改善箇所説明書

リレー(バッテリーリレー)格納場所

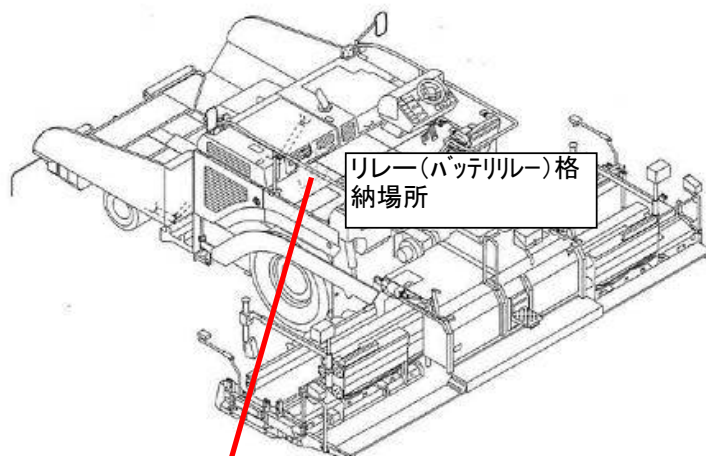
基準不適合箇所

エンジン制御用電気回路において、回路内備えられているリレー(バッテリーリレー)の電気抵抗値が低いため、当該回路に過大な電流が流れる場合がある。そのため、リレーの損傷やヒューズの溶断が発生し、最悪の場合、エンジンが停止するおそれがある。

【改善内容】

リレー(バッテリーリレー)を対策品に交換する

識別: 改善実施車には、操作パネル右上にNo. 2334のステッカーを貼付する。
